Elektrische installaties op laagspanning en op zeer lage spanning (Boek 1 - KB 8/09/2019) - Algemene Directie Energie

📍 Plaats van het onderzoek: DE BERGEN 34A 1700 DILBEEK België

📄 Aard onderzoek: Periodieke inspectie (Boek 1 6.5)

BESLUIT : NIET CONFORM

Bord 1

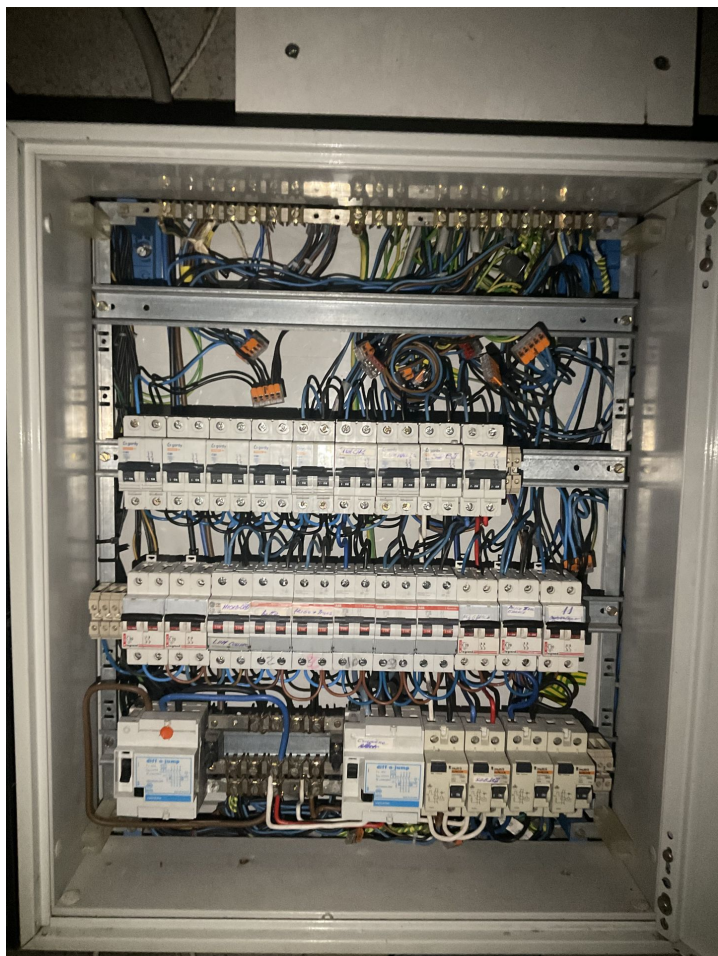
F. Elektrische bord		
	Het schakelbord dient vervangen te worden, de beschermingsgraad tegen rechtstreekse aanraking is onvoldoende.	B1: 5.3.5.1.; B3: 5.3.5.1
	Het verdeelbord is te voorzien van een achterwand.	B1: 5.3.5.1.; B3: 5.3.5.1.
	De genaakbare, naakte onder spanning staande delen zijn niet op een afdoende wijze afgeschermd.	B1: 4.2.2.3.; 5.1.4.;B3: 4.2.2.2.; 5.1.4
